【項目：添付書類八】

赤字又は赤枠：申請時の変更箇所
 青字又は青枠：補正時の変更箇所

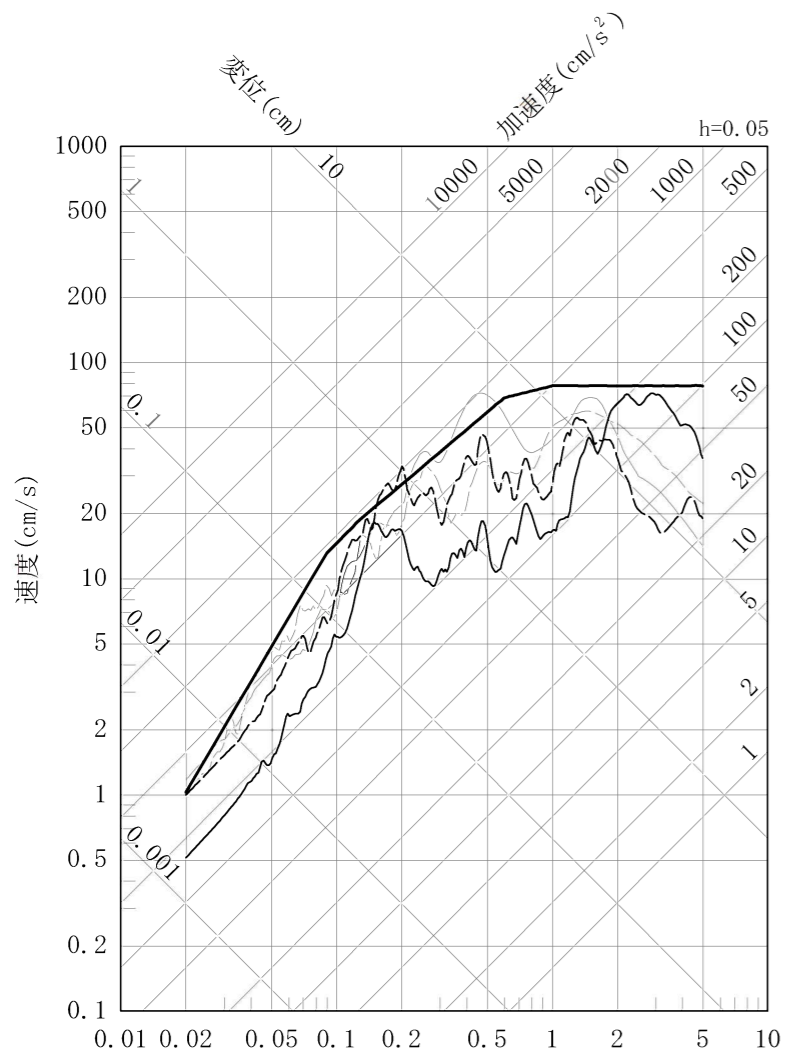
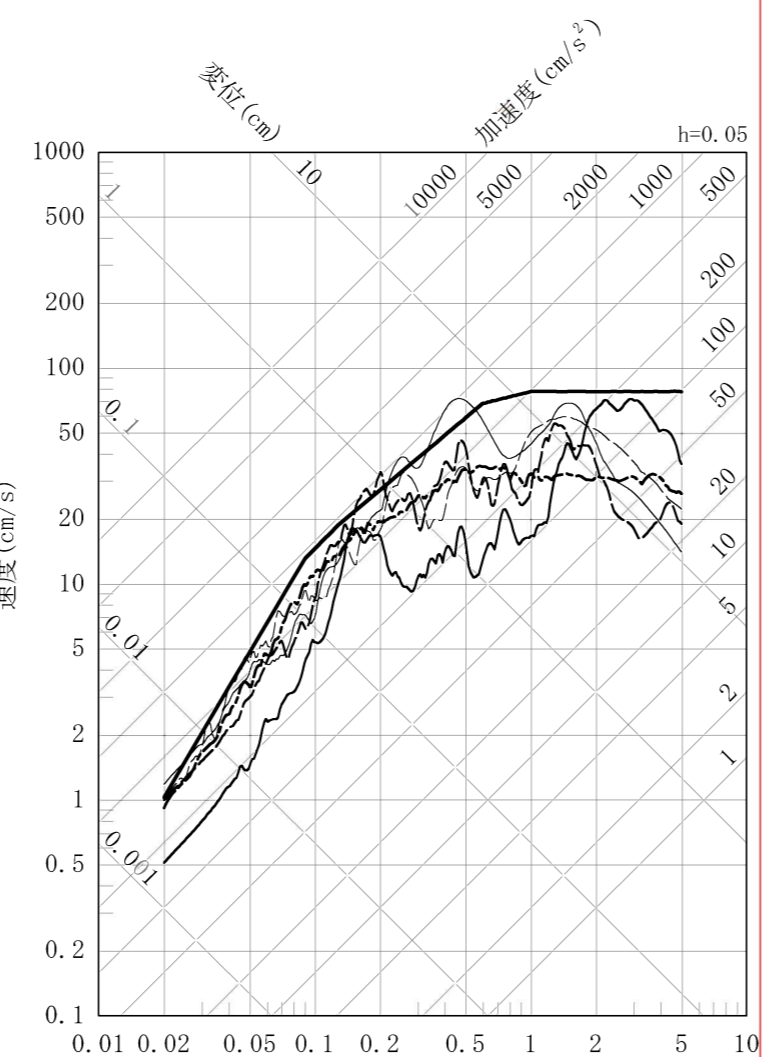
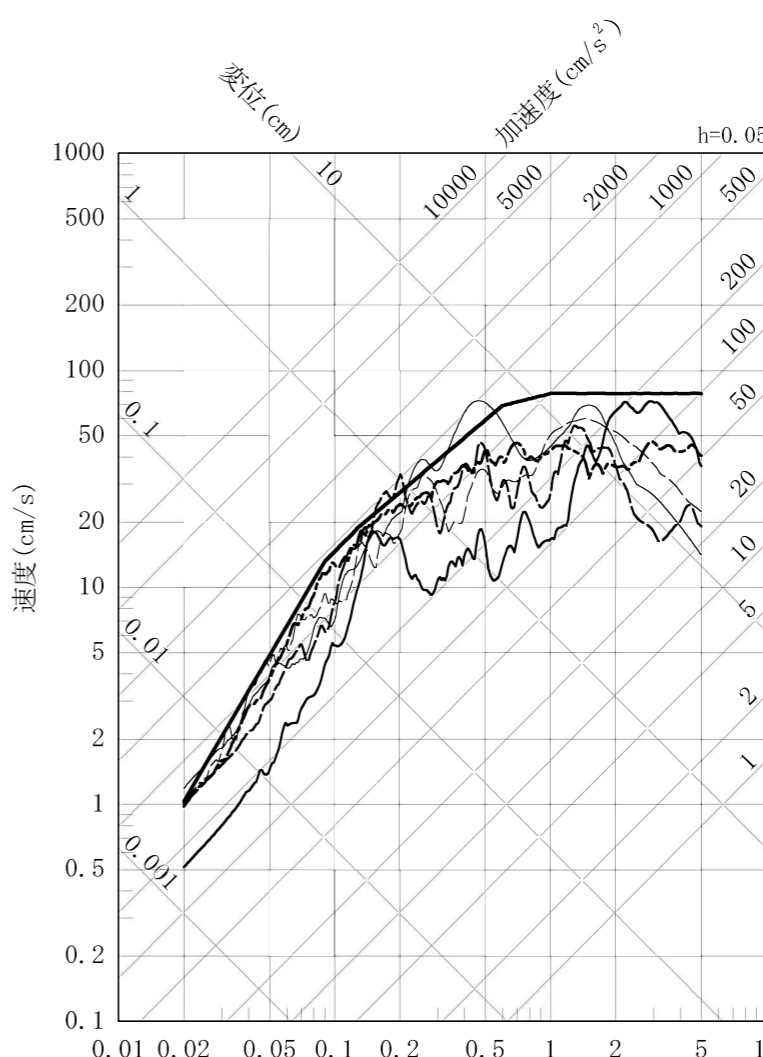
既許可 添付書類八 (令和3年4月28日許可)	当初申請 (令和3年8月23日)	補正 (予定)	備考
<div data-bbox="237 394 430 598" style="margin-bottom: 10px;"> <p>— Sd-1_H</p> <p>— Sd-2_{NS}</p> <p>- - - Sd-3_{NS}</p> <p>— Sd-4_H</p> <p>- - - Sd-5_{NS}</p> </div>  <p style="text-align: center;">速度 (cm/s)</p> <p style="text-align: center;">周期 (s)</p> <p style="text-align: center;">第1.4.1図 弾性設計用地震動の応答スペクトル (水平方向：NS)</p>	<div data-bbox="1053 378 1231 619" style="margin-bottom: 10px;"> <p>— Sd-1_H</p> <p>— Sd-2_{NS}</p> <p>- - - Sd-3_{NS}</p> <p>— Sd-4_H</p> <p>- - - Sd-5_{NS}</p> <p>- - - Sd-6_H</p> </div>  <p style="text-align: center;">速度 (cm/s)</p> <p style="text-align: center;">周期 (s)</p> <p style="text-align: center;">第1.4.1図 弾性設計用地震動の応答スペクトル (水平方向：NS)</p>	<div data-bbox="1825 378 2003 619" style="margin-bottom: 10px;"> <p>— Sd-1_H</p> <p>— Sd-2_{NS}</p> <p>- - - Sd-3_{NS}</p> <p>— Sd-4_H</p> <p>- - - Sd-5_{NS}</p> <p>- - - Sd-6_H</p> </div>  <p style="text-align: center;">速度 (cm/s)</p> <p style="text-align: center;">周期 (s)</p> <p style="text-align: center;">第1.4.1図 弾性設計用地震動の応答スペクトル (水平方向：NS)</p>	<p style="color: red;">・弾性設計用地震動 Sd-6 の追加、図の変更</p>

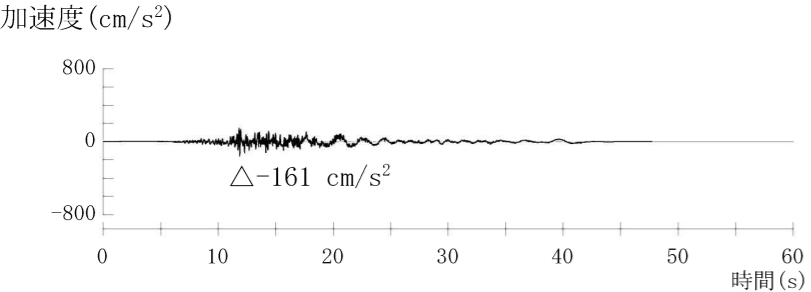
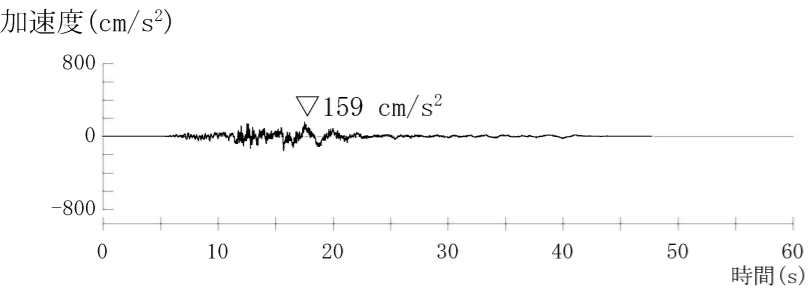
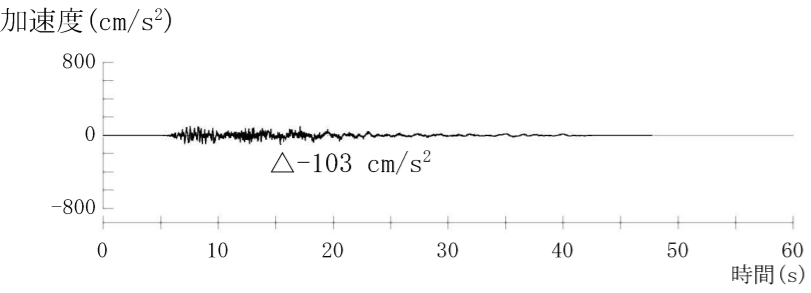
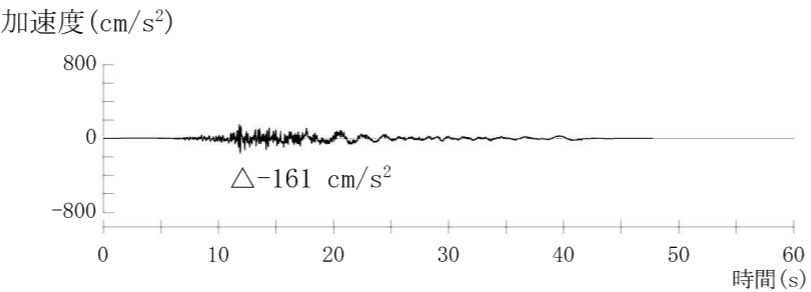
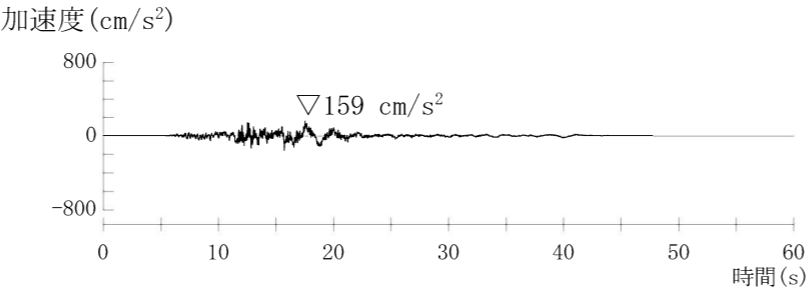
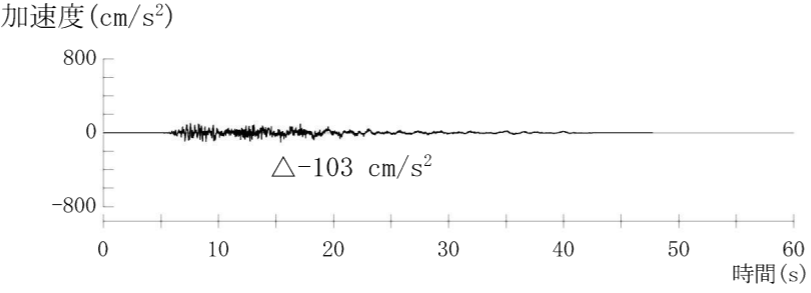
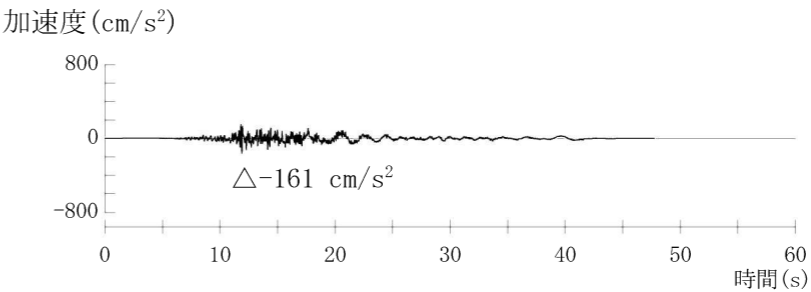
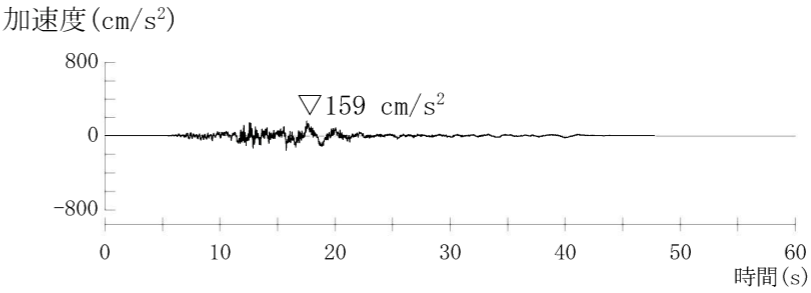
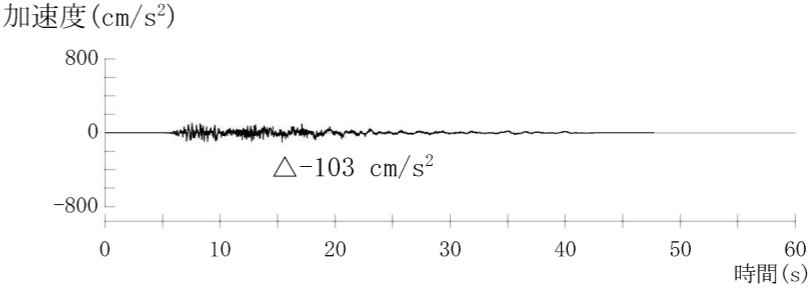
既許可 添付書類八 (令和3年4月28日許可)	当初申請 (令和3年8月23日)	補正 (予定)	備考
<div data-bbox="237 399 430 598"> <p>— Sd-1_H — Sd-2_{EW} - - Sd-3_{EW} — Sd-4_H - - Sd-5_{EW}</p> </div> <div data-bbox="207 1816 786 1890"> <p>第1.4.2図 弾性設計用地震動の応答スペクトル (水平方向：EW)</p> </div>	<div data-bbox="1009 388 1202 630"> <p>— Sd-1_H — Sd-2_{EW} - - Sd-3_{EW} — Sd-4_H - - Sd-5_{EW} - - Sd-6_H</p> </div> <div data-bbox="994 1816 1573 1890"> <p>第1.4.2図 弾性設計用地震動の応答スペクトル (水平方向：EW)</p> </div>	<div data-bbox="1795 388 1988 630"> <p>— Sd-1_H — Sd-2_{EW} - - Sd-3_{EW} — Sd-4_H - - Sd-5_{EW} - - Sd-6_H</p> </div> <div data-bbox="1780 1816 2359 1890"> <p>第1.4.2図 弾性設計用地震動の応答スペクトル (水平方向：EW)</p> </div>	<div data-bbox="2493 409 2849 483"> <p>・弾性設計用地震動 Sd-6 の追加、図の変更</p> </div>

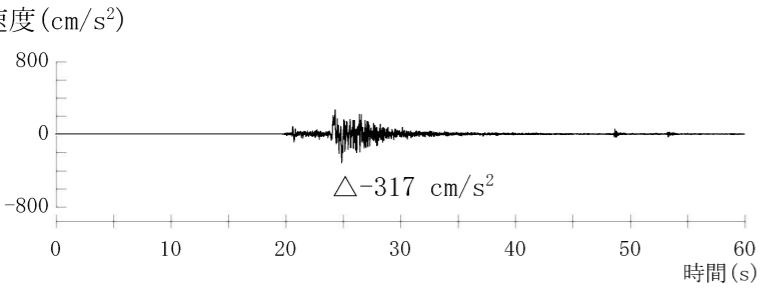
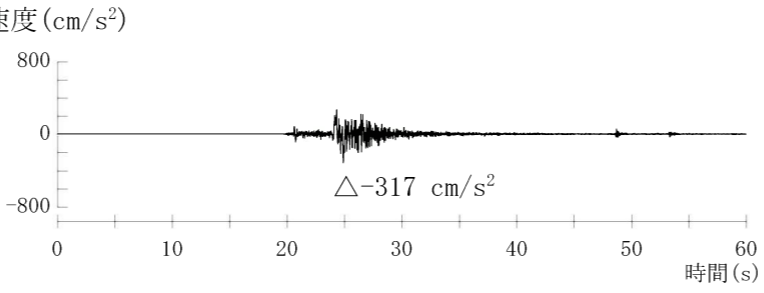
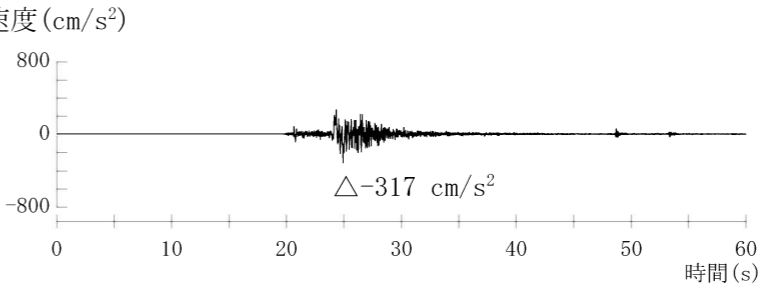
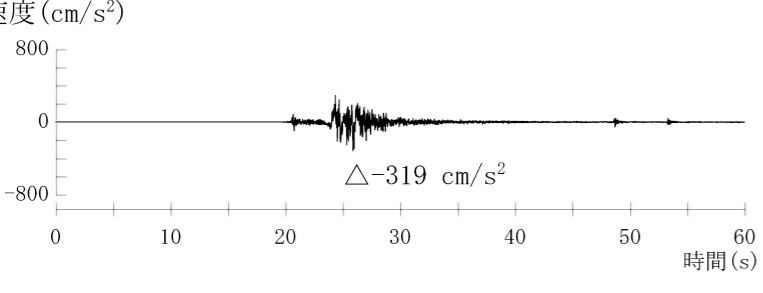
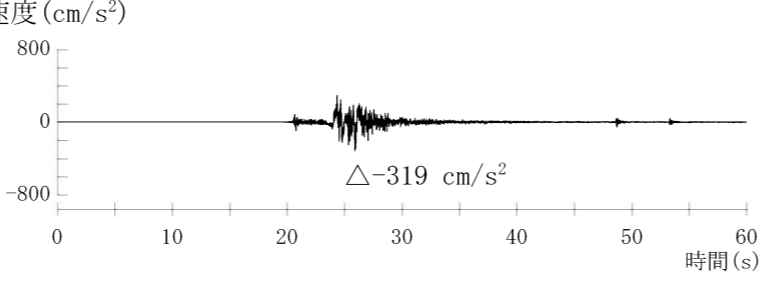
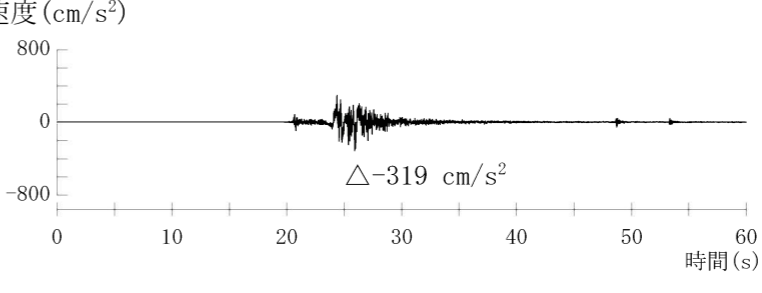
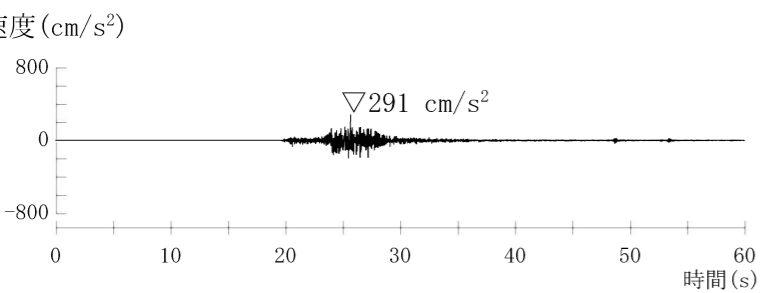
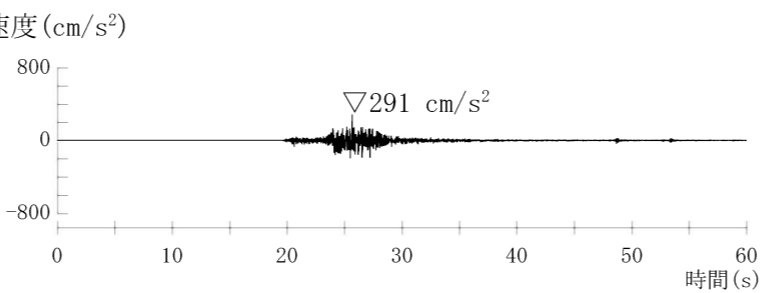
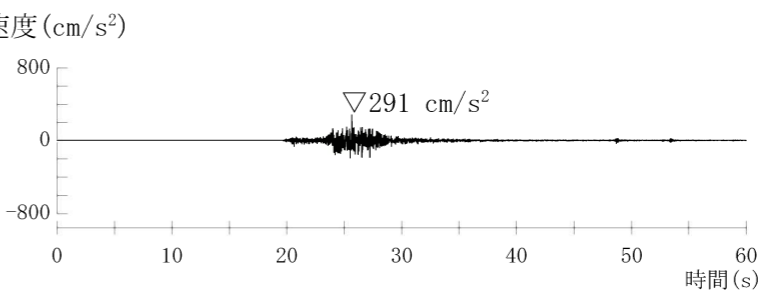
既許可 添付書類八 (令和3年4月28日許可)	当初申請 (令和3年8月23日)	補正 (予定)	備考
<div data-bbox="222 388 415 577" style="margin-bottom: 10px;"> <p>— Sd-1_v</p> <p>— Sd-2_{UD}</p> <p>- - Sd-3_{UD}</p> <p>— Sd-4_v</p> <p>- - Sd-5_{UD}</p> </div>  <p data-bbox="207 1816 786 1890">第1.4.3図 弾性設計用地震動の応答スペクトル (鉛直方向)</p>	<div data-bbox="1023 388 1216 619" style="margin-bottom: 10px;"> <p>— Sd-1_v</p> <p>— Sd-2_{UD}</p> <p>- - Sd-3_{UD}</p> <p>— Sd-4_v</p> <p>- - Sd-5_{UD}</p> <p>- - Sd-6_v</p> </div>  <p data-bbox="994 1816 1587 1890">第1.4.3図 弾性設計用地震動の応答スペクトル (鉛直方向)</p>	<div data-bbox="1825 388 2018 619" style="margin-bottom: 10px;"> <p>— Sd-1_v</p> <p>— Sd-2_{UD}</p> <p>- - Sd-3_{UD}</p> <p>— Sd-4_v</p> <p>- - Sd-5_{UD}</p> <p>- - Sd-6_v</p> </div>  <p data-bbox="1780 1816 2374 1890">第1.4.3図 弾性設計用地震動の応答スペクトル (鉛直方向)</p>	<p data-bbox="2493 409 2849 483">・弾性設計用地震動 Sd-6 の追加、図の変更</p>

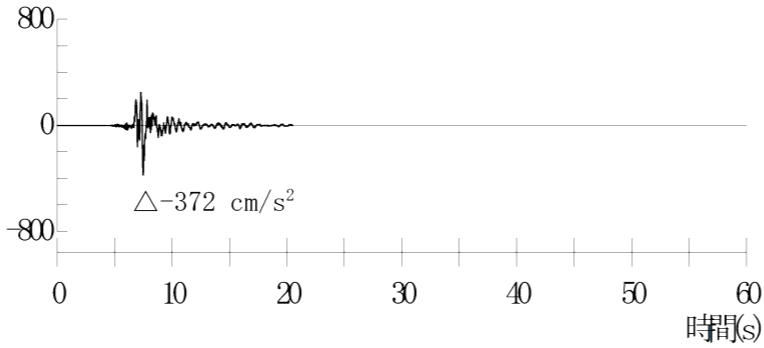
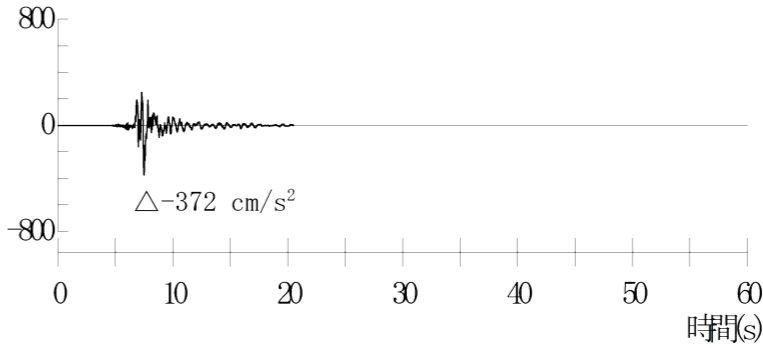
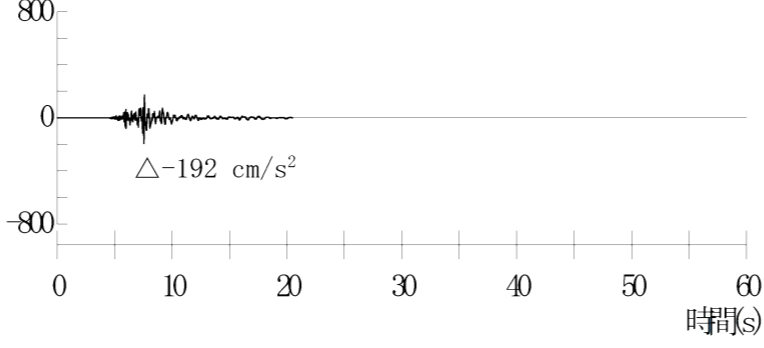
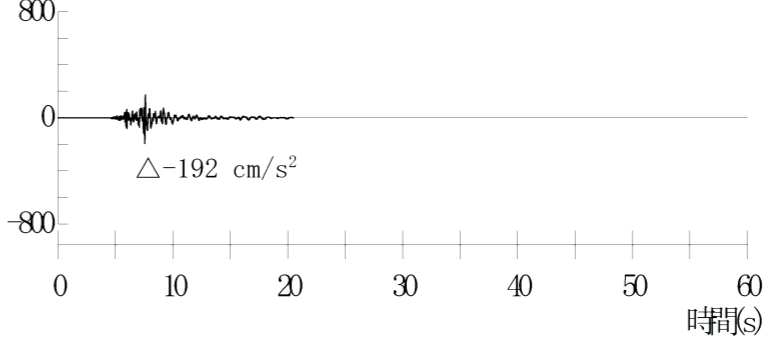
既許可 添付書類八 (令和3年4月28日許可)	当初申請 (令和3年8月23日)	補正 (予定)	備考
<div data-bbox="237 399 430 598"> <p>— Sd-1_H — Sd-2_{EW} - - - Sd-3_{EW} — Sd-4_H - - - Sd-5_{EW}</p> </div>  <p data-bbox="207 1816 786 1890">第1.4.2図 弾性設計用地震動の応答スペクトル (水平方向：EW)</p>	<div data-bbox="1009 388 1202 630"> <p>— Sd-1_H — Sd-2_{EW} - - - Sd-3_{EW} — Sd-4_H - - - Sd-5_{EW} - - - Sd-6_H</p> </div>  <p data-bbox="994 1816 1587 1890">第1.4.2図 弾性設計用地震動の応答スペクトル (水平方向：EW)</p>	<div data-bbox="1795 388 1988 630"> <p>— Sd-1_H — Sd-2_{EW} - - - Sd-3_{EW} — Sd-4_H - - - Sd-5_{EW} - - - Sd-6_H</p> </div>  <p data-bbox="1780 1816 2374 1890">第1.4.2図 弾性設計用地震動の応答スペクトル (水平方向：EW)</p>	<p data-bbox="2493 409 2849 483">・弾性設計用地震動 Sd-6 の追加、図の変更</p>

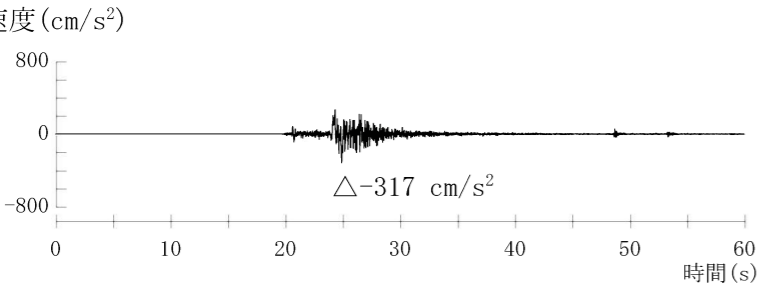
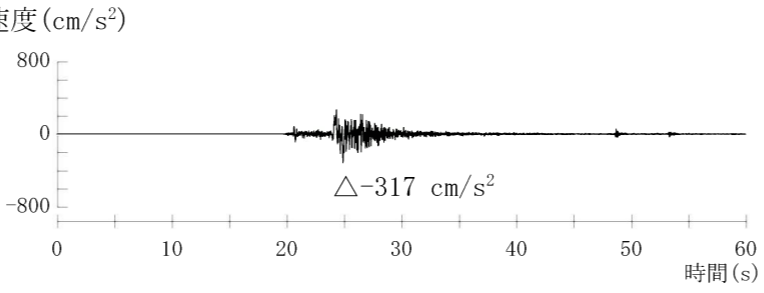
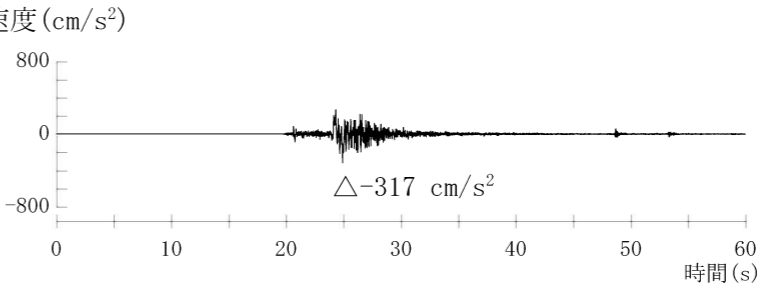
既許可 添付書類八 (令和3年4月28日許可)	当初申請 (令和3年8月23日)	補正 (予定)	備考
<div data-bbox="222 388 415 577" style="margin-bottom: 10px;"> <p>— Sd-1_v</p> <p>— Sd-2_{UD}</p> <p>- - - Sd-3_{UD}</p> <p>— Sd-4_v</p> <p>- - - Sd-5_{UD}</p> </div> <p style="text-align: center;">第1.4.3図 弾性設計用地震動の応答スペクトル (鉛直方向)</p>	<div data-bbox="1038 388 1231 577" style="margin-bottom: 10px;"> <p>— Sd-1_v</p> <p>— Sd-2_{UD}</p> <p>- - - Sd-3_{UD}</p> <p>— Sd-4_v</p> <p>- - - Sd-5_{UD}</p> <p>- - - Sd-6_v</p> </div> <p style="text-align: center;">第1.4.3図 弾性設計用地震動の応答スペクトル (鉛直方向)</p>	<div data-bbox="1825 388 2018 577" style="margin-bottom: 10px;"> <p>— Sd-1_v</p> <p>— Sd-2_{UD}</p> <p>- - - Sd-3_{UD}</p> <p>— Sd-4_v</p> <p>- - - Sd-5_{UD}</p> <p>- - - Sd-6_v</p> </div> <p style="text-align: center;">第1.4.3図 弾性設計用地震動の応答スペクトル (鉛直方向)</p>	<p>・弾性設計用地震動 Sd-6 の追加、図の変更</p>
